监 理 通 知 单

工程名称：中新物流园 4.57MW 分布式光伏发电项目

编号：ZXGF—005

事由：关于现场材料、质量施工的相关事宜

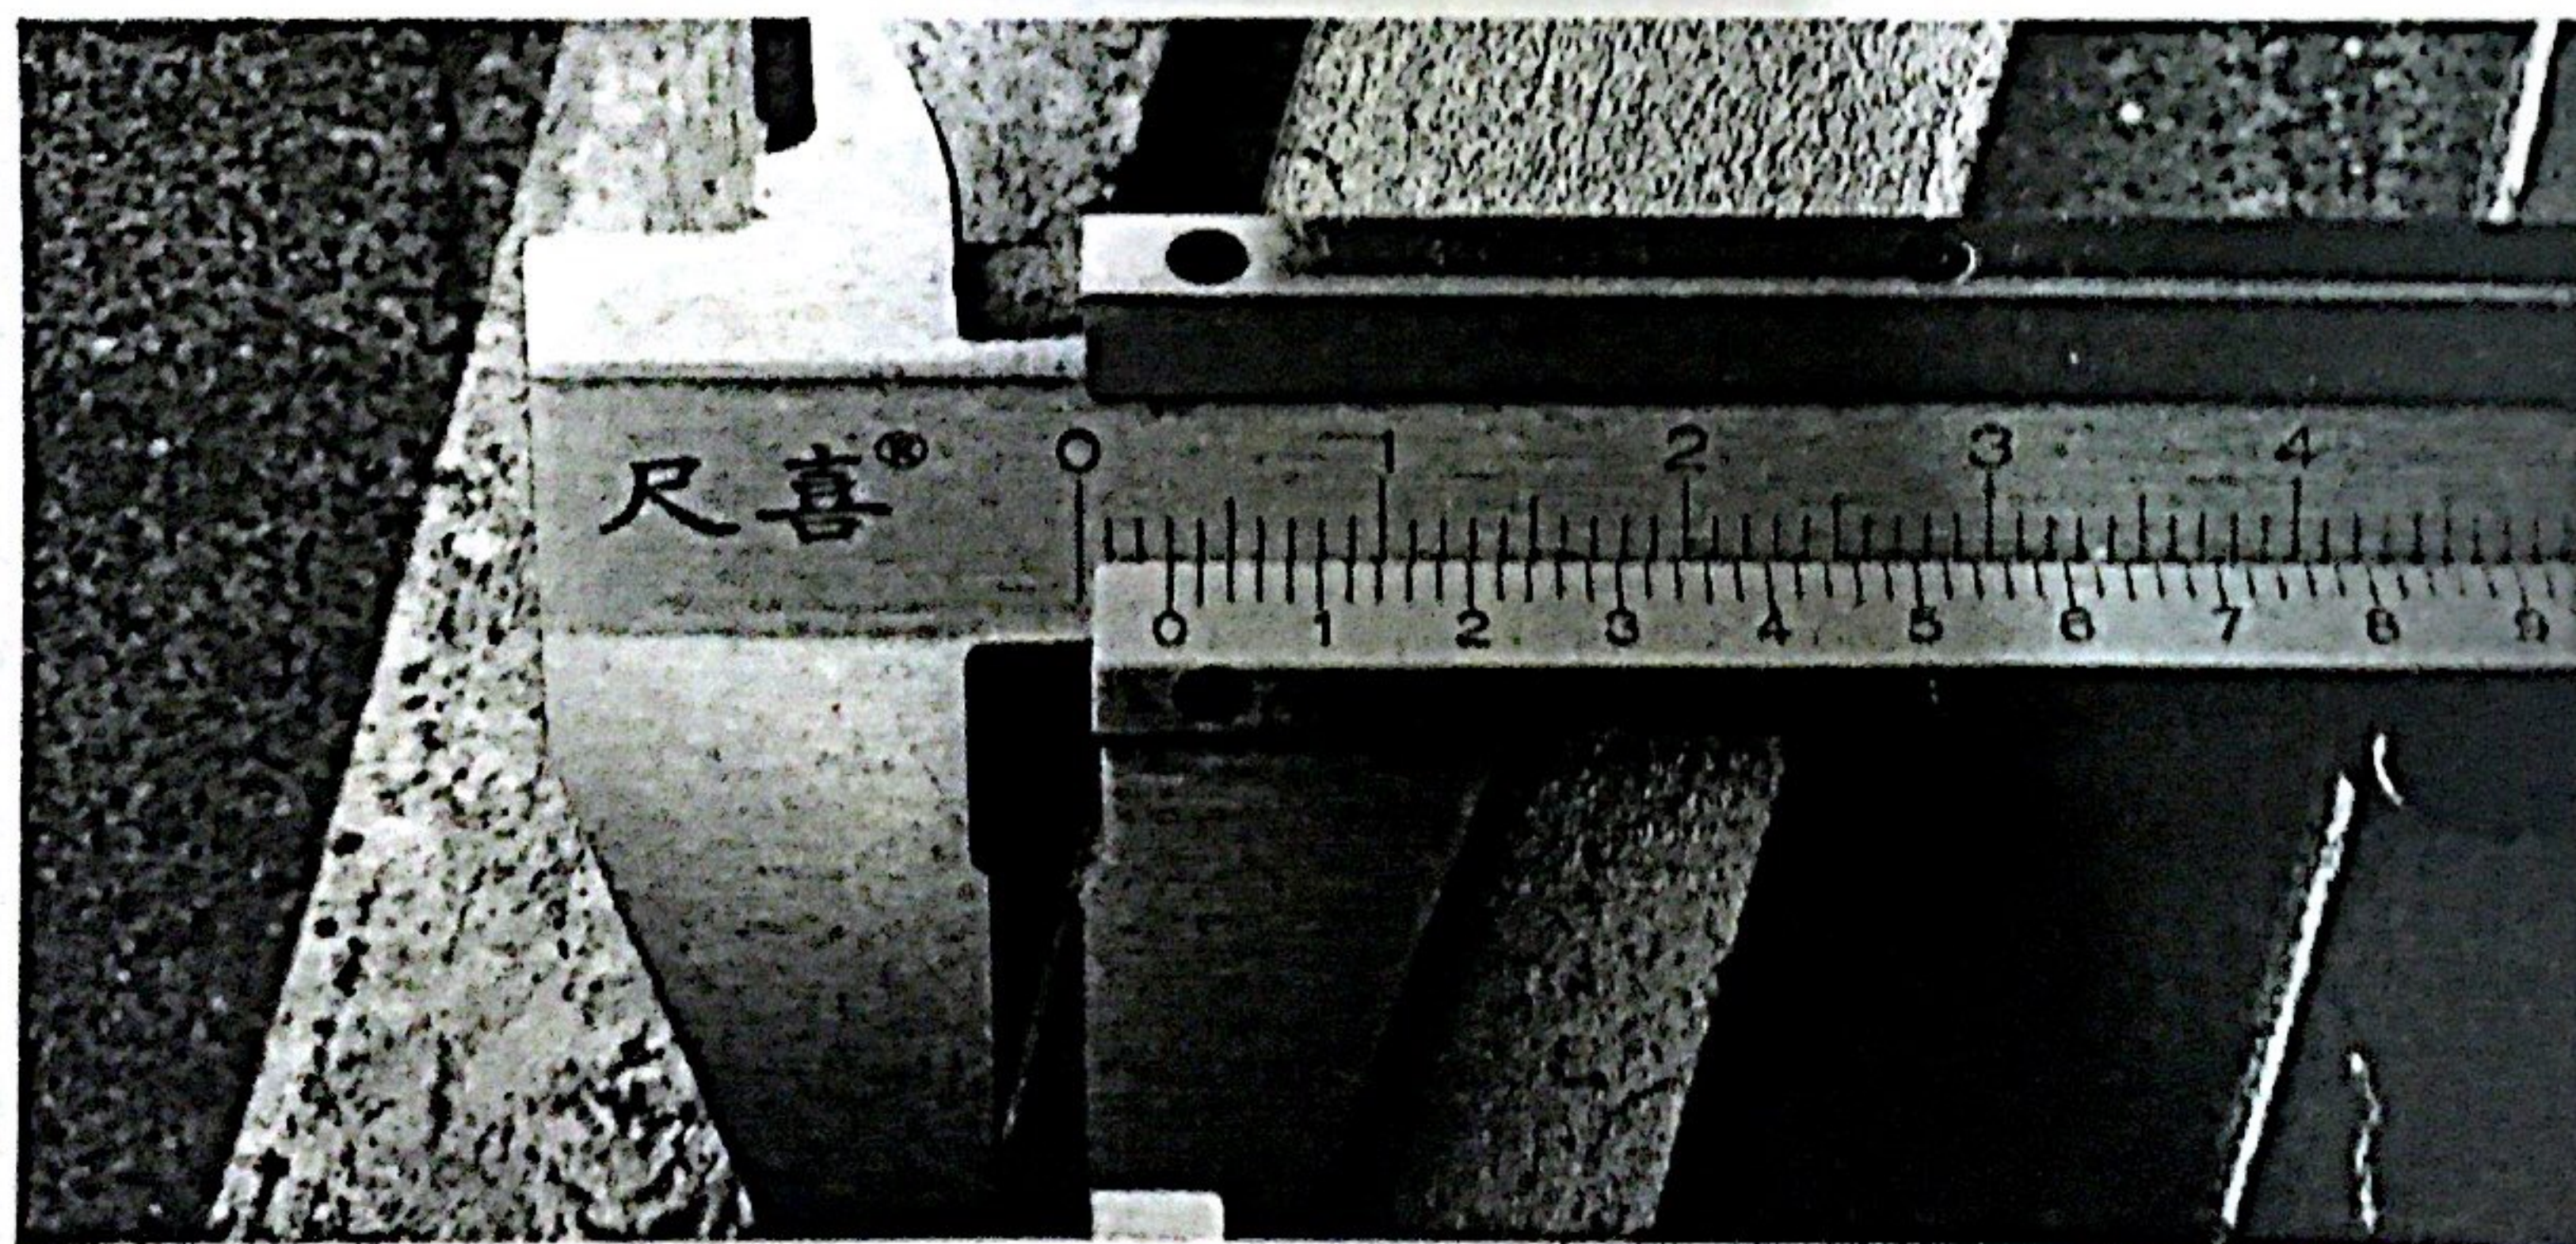
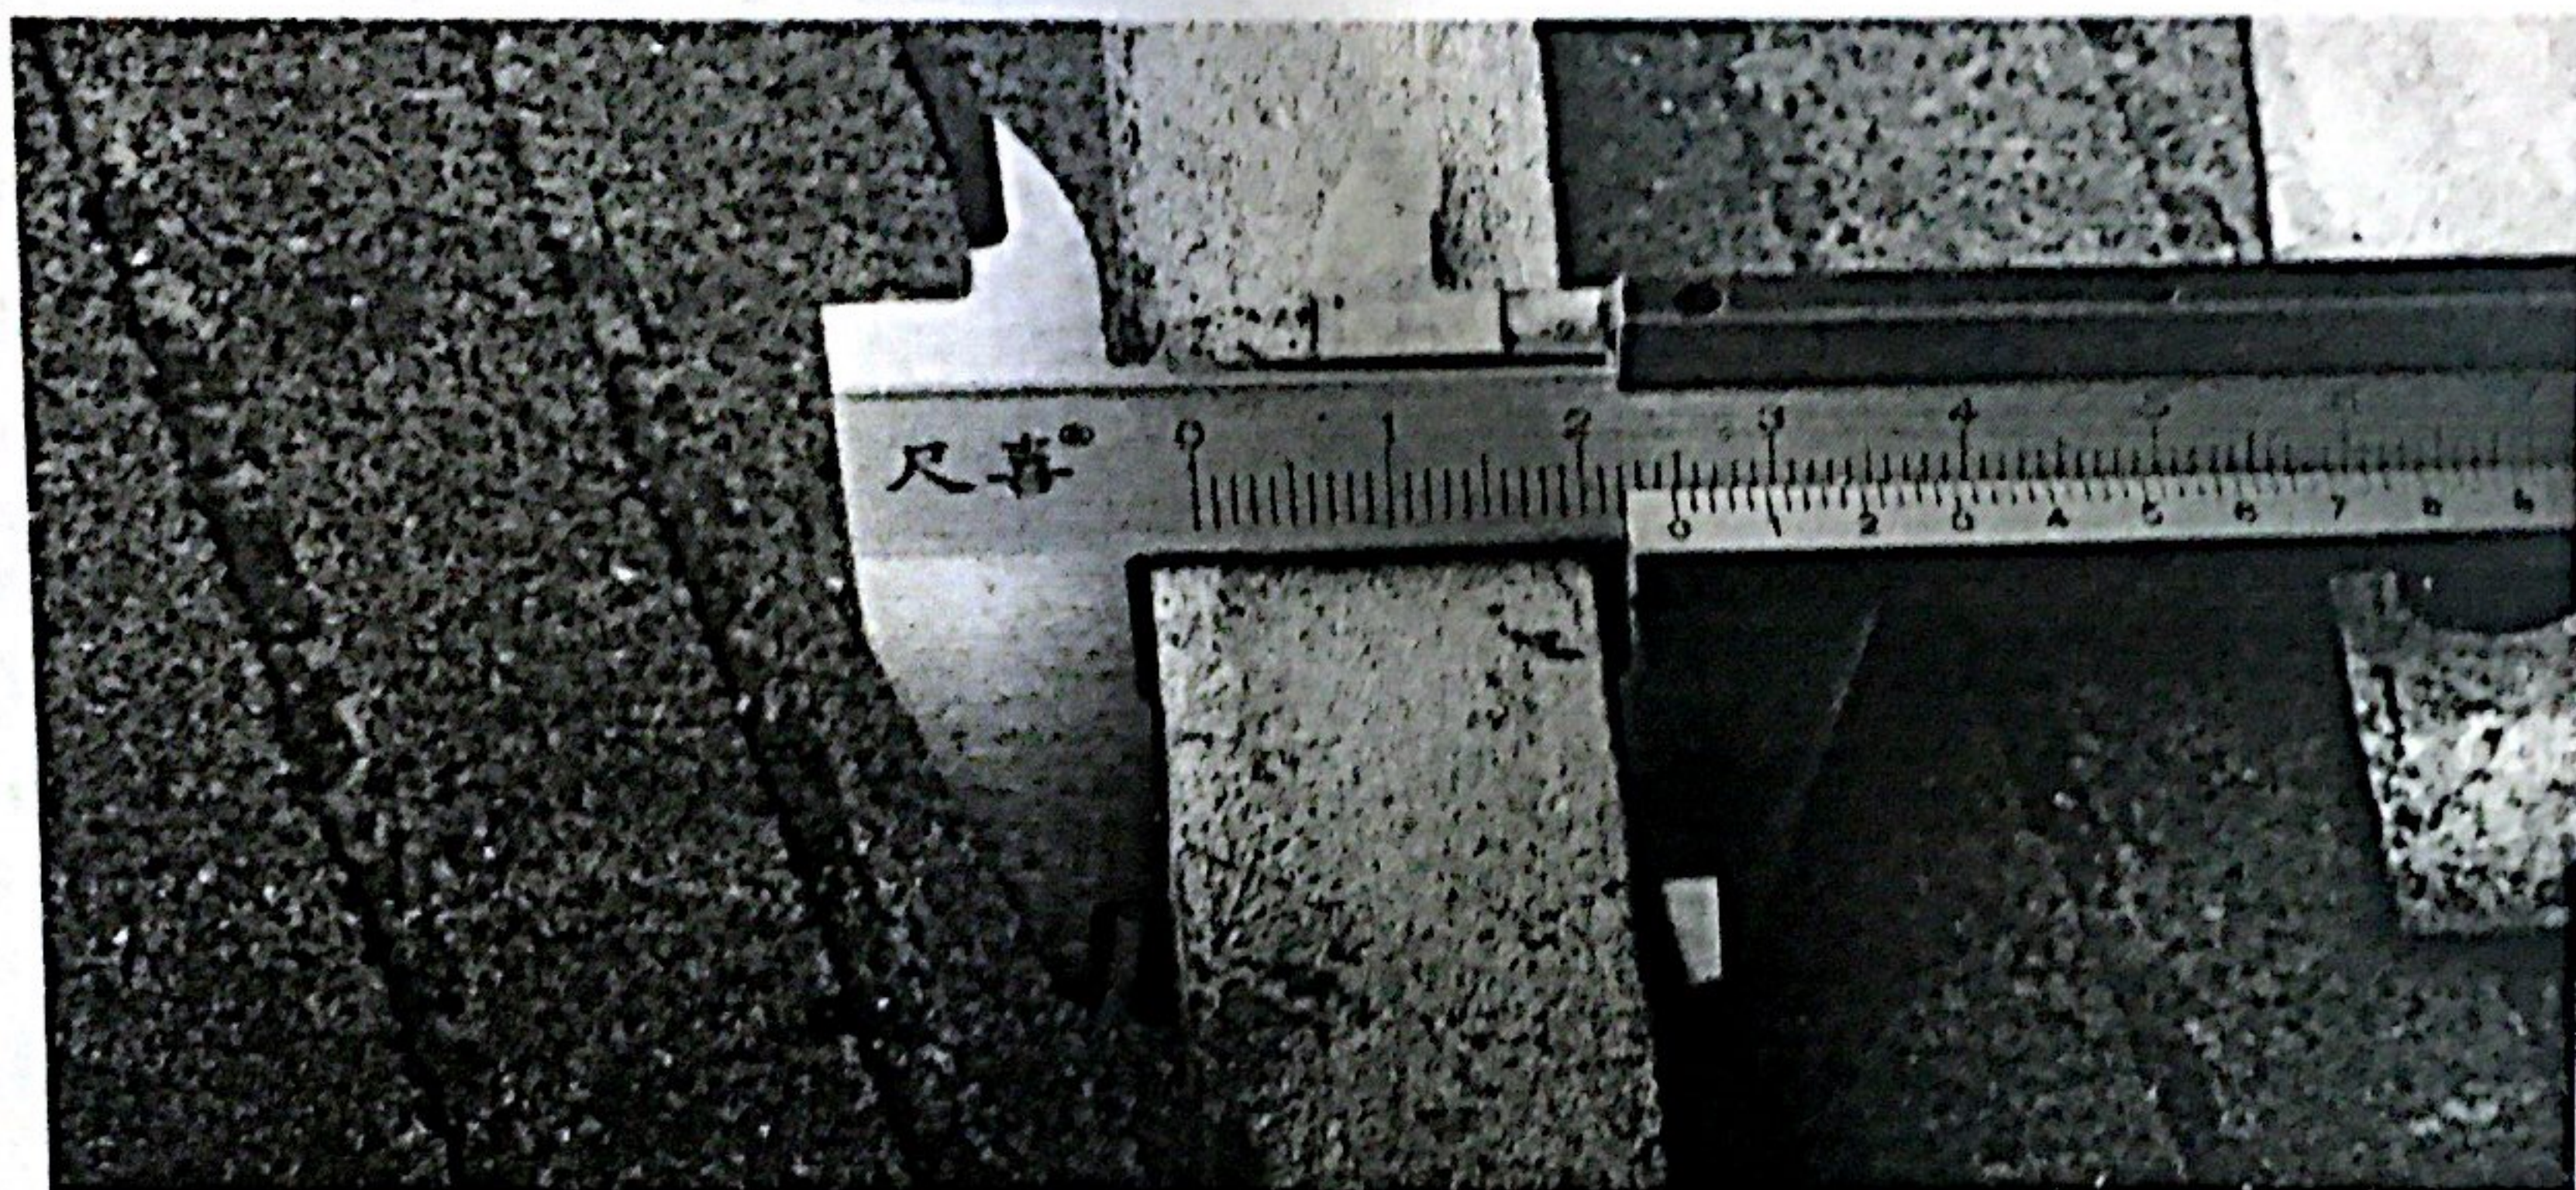
内容：经监理现场例行检查，发现你单位在现场堆放的一批 25*4 扁钢，经监理测量发现厚度不一（存在部分 3mm）

为确保工程、材料质量，现要求你单位立即将已进场不合格扁钢进行撤场。现要求你单位 3 日整改回复，以确保施工质量和进度达到预期目标。否则由此造成的一切后果，由你单位自行承担。
